泊発電所3号炉

基準津波に関するコメント回答

(水位下降側の検討状況について)

令和5年10月4日
北海道電力株式会社

(4) 「貯留堰を下回る時間」の最大ケースの分析・妥当性確認 (2/4) 水位下降側の評価の妥当性確認の方針

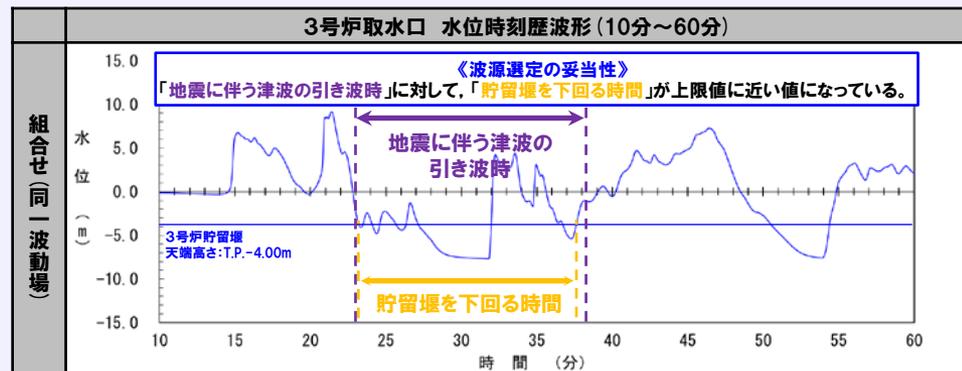
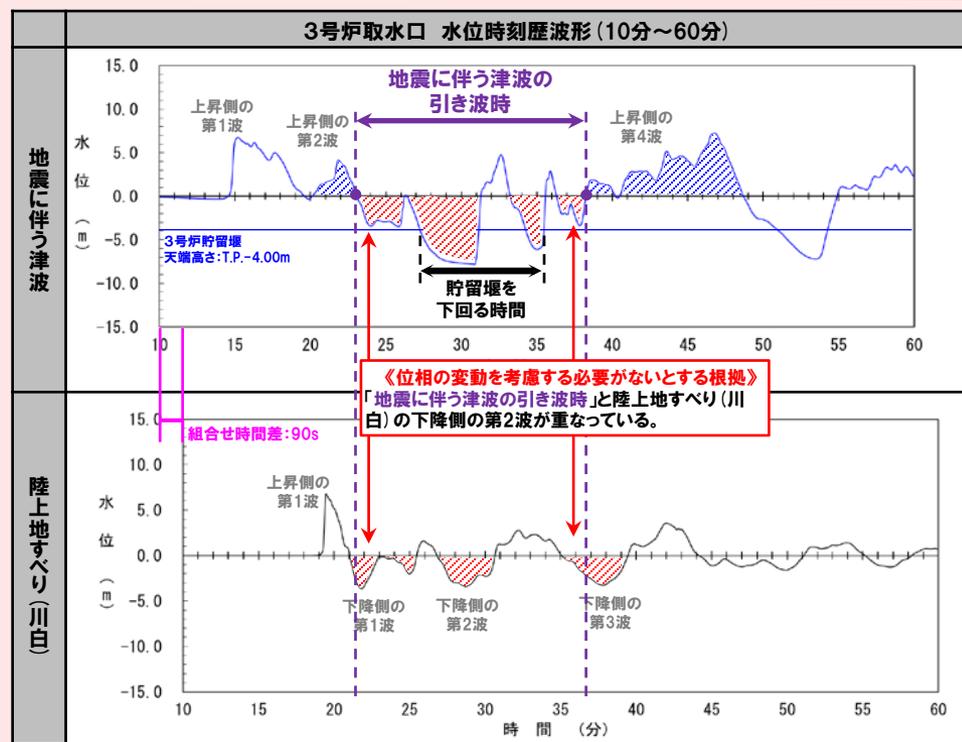
- 「貯留堰を下回る時間」の最大ケースに対して位相の変動を考慮する必要がないとする根拠 (指摘事項No.33-3に関連)
- 「貯留堰を下回る時間」の最大ケースの波源選定の妥当性

- 「地震に伴う津波の下降側の波」と「陸上地すべり(川白)の下降側の波」が重なっていることを確認する。
- 具体的には、「地震に伴う津波の引き波時」において、陸上地すべり(川白)の下降側の波が重なる位相の関係になっていること※1を確認する(右図参照)。

- 上昇側の第2波・第4波が3号炉貯留堰天端高さ:T.P.-4.00mを下回ることから、上昇側の第2波・第4波の間で組合せ評価における「貯留堰を下回る時間」が長くなっている(上限値に近い)ことを確認する。
- 具体的には、「地震に伴う津波の引き波時」に対して、組合せ評価における「貯留堰を下回る時間」が上限値に近い値になっていることを確認する(右図参照)。

(4) 「貯留堰を下回る時間」の最大ケースの分析・妥当性確認 (3/4) 妥当性確認の結果 (1/2)

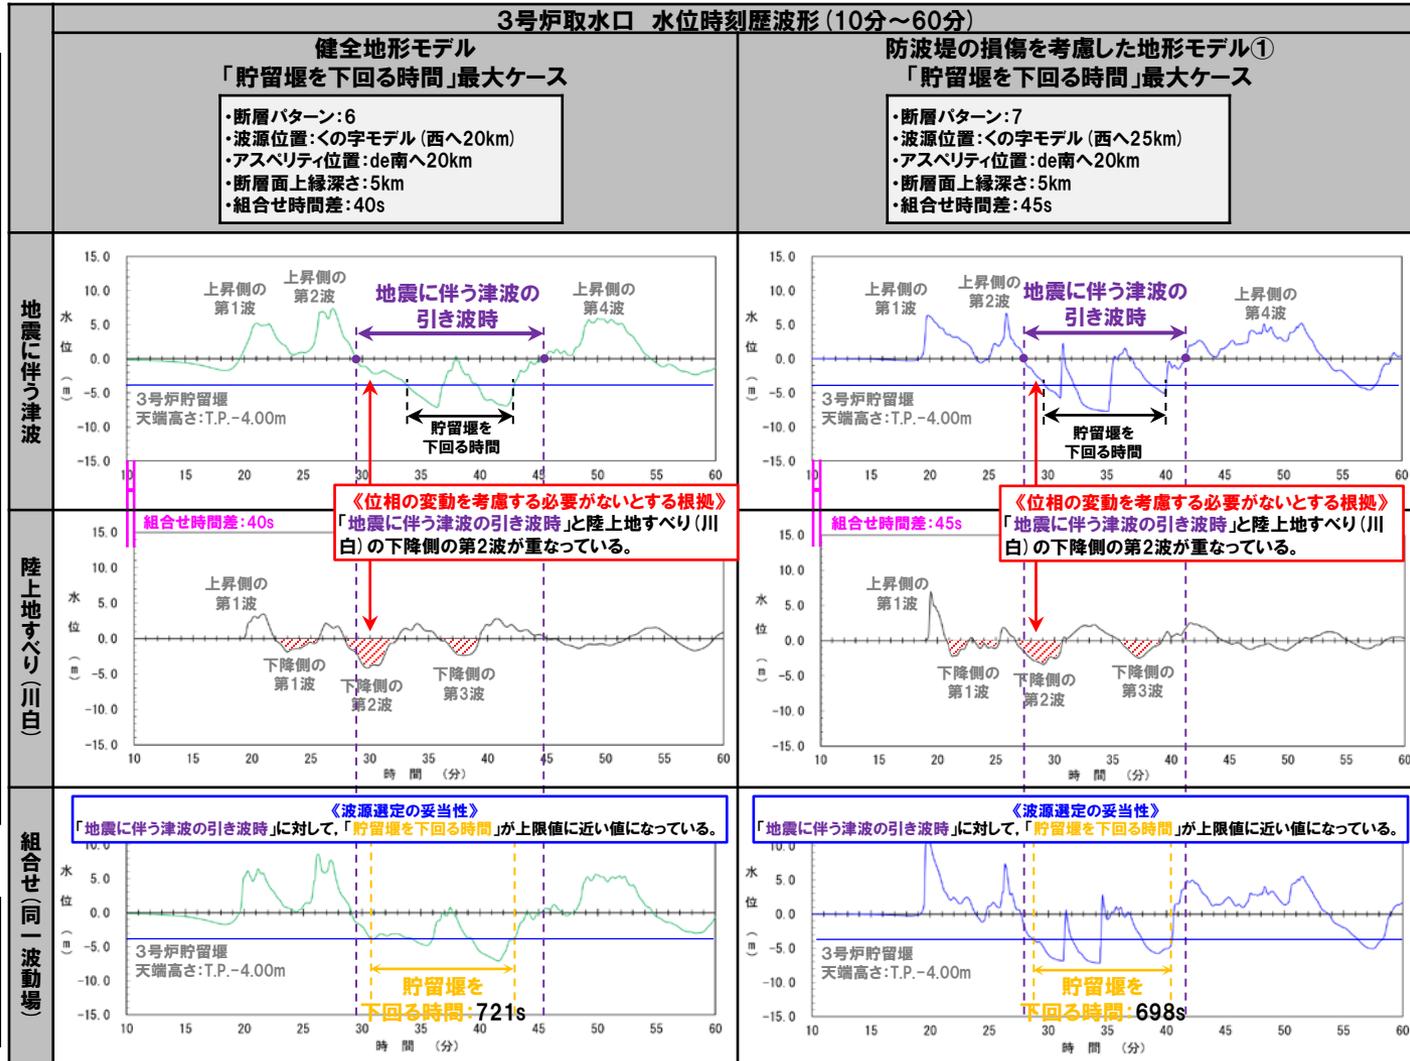
指摘時期	No	指摘事項
令和5年3月24日 審査会合	33	地震による津波と陸上地すべりによる津波の組合せ評価において、地震による津波の評価結果のうち水位下降側の波源として選定したものが、組合せ後に水位上昇側の最大水位となったことを踏まえ、現在の組合せ候補としている波源で、組合せ後の水位に影響の大きい波源が選定できているのかについて、分析結果を踏まえて根拠を明確にした上で説明すること。 検討の具体例は以下のとおり。
	33-1	【水位上昇側】 ➢ 陸上地すべり(川白)の第1波を対象としたこれまでの分析・評価結果を踏まえ、地震に伴う津波のうち組合せ時間範囲において第1波又は第2波のピークが生じる波源を特定して示すこと。 ➢ そのうえで、組合せ時間範囲における組合せ後の津波水位が高くなる波源の組合せについて、波源のパラメータを変更した場合の波形に与える影響を考慮して検討すること。
	33-2	➢ 加えて、陸上地すべり(川白)の第1波に加え第2波による影響を示すこと。
	33-3	【水位下降側】 ➢ 位相の変動を考慮する必要がないとする根拠について、位相の変動が水位低下時間の算出結果に影響しないという具体例で示すなど、明確に説明すること。
	34	敷地に対して大きな影響を及ぼす波源の選定については、現在の選定方針では、各地形モデルについて影響が大きな波源の選定が適切になされているかが判然としない。 先行サイトの評価例(防波堤の有無を分けて波源を選定する)も参考にした上で泊サイトの特徴も踏まえた考え方を整理すること。

○「地震に伴う津波の引き波時」(貯留堰を下回る時間の左側)において、陸上地すべり(川白)の下降側の第2波が重なる位相の関係になっていることを確認した※1(右図赤枠参照)。

○上記の結果、「地震に伴う津波の引き波時」に対して、組合せ評価における「貯留堰を下回る時間」が上限値に近い値になっていることを確認した※2(右図青枠参照)。

○以上の確認結果より、健全地形モデルと防波堤の損傷を考慮した地形モデル①の「貯留堰を下回る時間」の最大ケースは妥当である。
